Concurso de conceção para a elaboração do
Projeto de edifício de habitação Filipa d'Água, em Almada
RELATÓRIO FINAL DO JÚRI

Agosto de 2022

Trabalho de Conceção **252732**

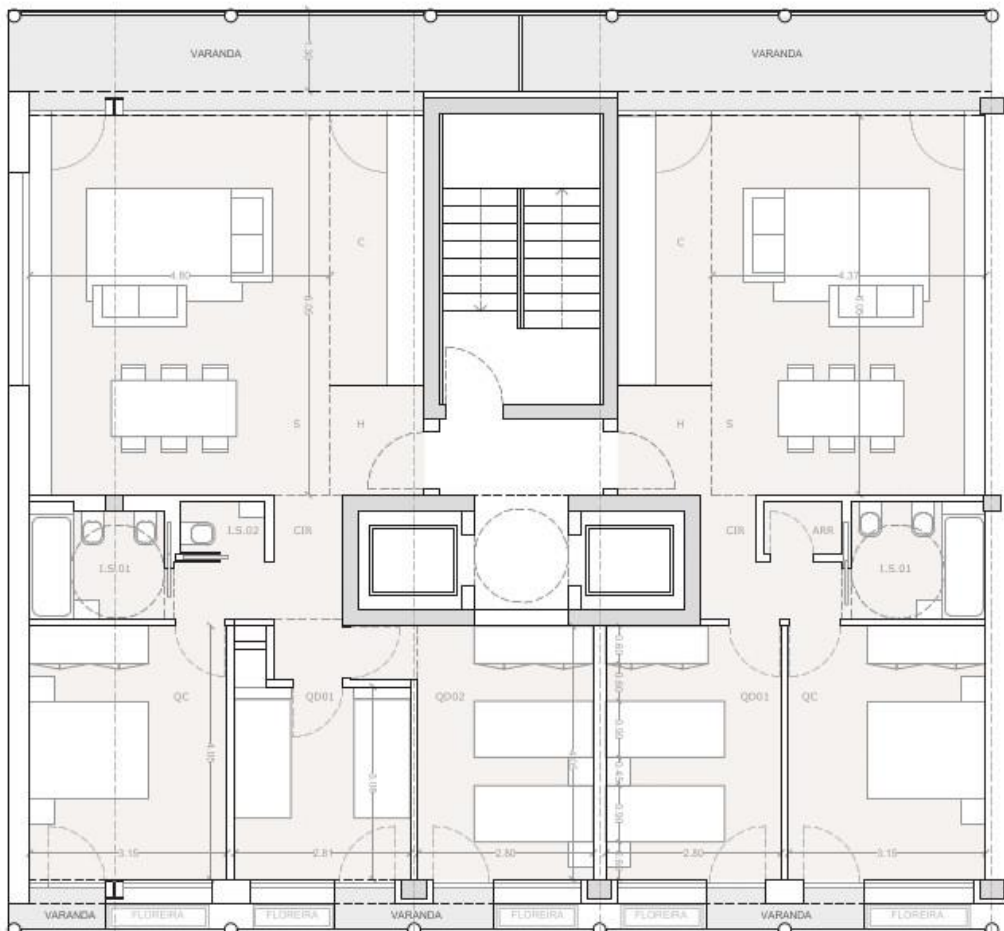
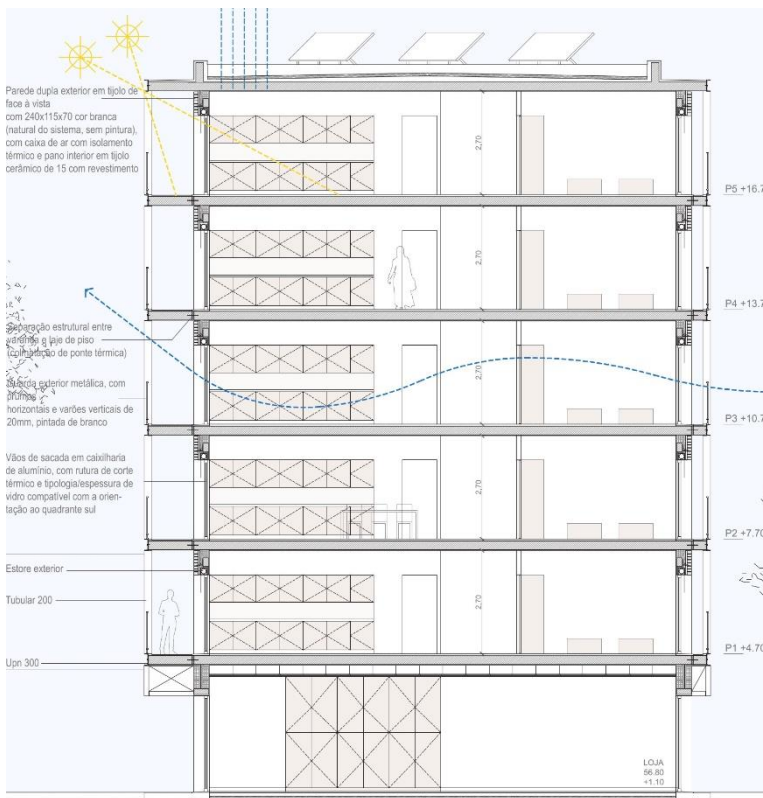
A proposta destaca-se pela delicadeza da leitura do lugar e pela sua articulação com o território, propondo um anfiteatro natural a Poente que assegura uma ligação fluida e natural entre o edifício proposto e o Parque urbano Filipa d'Água.

O piso térreo, que acolhe espaços de comércio, estabelece-se de forma escalonada, acompanhando o declive natural da Rua Eleutério Teixeira e permitindo um acesso sempre de nível a todos os espaços comerciais e núcleos residenciais desde a rua.

O edifício, com planta de configuração retangular, implanta-se de forma perpendicular à Rua da Quinta Filipa d'Água, formalizando o remate da correnteza edificada ao longo dessa rua, possibilitando que todos os fogos beneficiem da profundidade total do volume e de uma orientação solar nascente/poente.

O Júri destaca a clareza do conjunto e a forma natural como este se integra no local, nomeadamente no que se refere à acessibilidade aos espaços de comércio e à entrada das habitações.

No entanto, a opção por uma solução com dois núcleos de acessos verticais, ainda que consumindo alguma área adicional, contribui positivamente para a organização do interior das habitações. Ao nível da compartimentação das habitações, será necessário melhorar as instalações sanitárias e resolver a questão dos espaços para tratamento de roupa e estendais.

Trabalho de Conceção **253580**

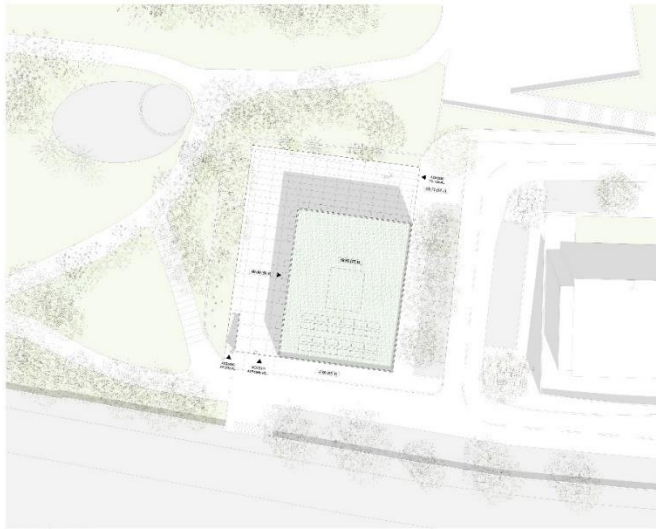
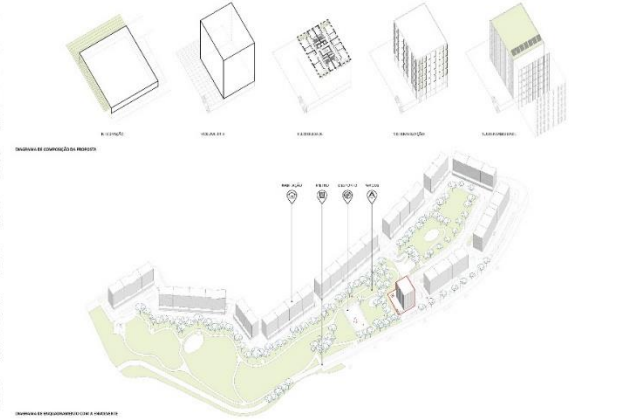
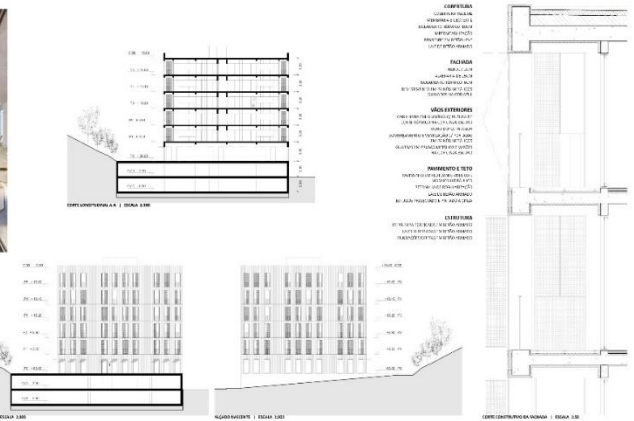
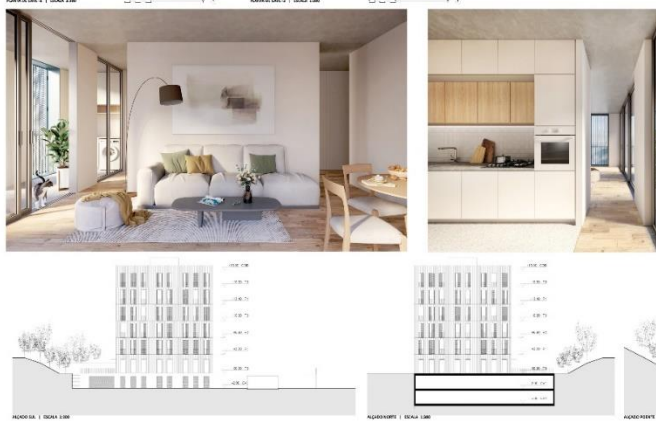
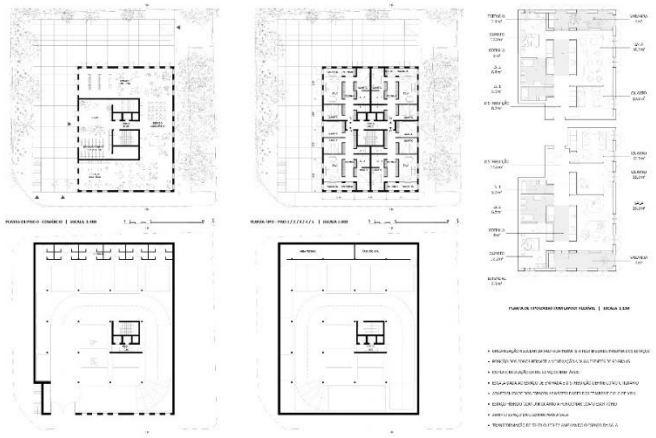
A proposta apresenta um edifício sólido, com uma inserção urbana afirmativa, propondo fazer um remate muito claro à frente edificada e libertando o espaço público envolvente para uma aproximação e facilidade de utilização do Parque Filipa d'Água.

O piso térreo articula os atravessamentos entre as cotas superior e inferior da área de intervenção, criando novos acessos e dando ao Parque um novo carácter urbano, ao mesmo tempo que contribui para o seu enquadramento enquanto elemento da paisagem.

A planta modular e a distribuição interna das tipologias permitem a versatilidade do uso e layouts flexíveis, adaptando o espaço às necessidades específicas dos utilizadores.

A solução construtiva das fachadas do edifício, assente num revestimento de chapa metálica, ventilada e isolada, deveria ser reequacionada, já que a mesma facilmente se traduz num aumento dos custos de manutenção. A proporção e a dimensão dos vãos das fachadas, sendo determinantes para a força da imagem proposta, pontualmente podem prejudicar a iluminação natural de alguns compartimentos.

No entanto, o Júri destaca a imagem e o carácter distintos deste trabalho, o qual alia compactação e versatilidade com uma articulação muito natural com o espaço exterior envolvente.
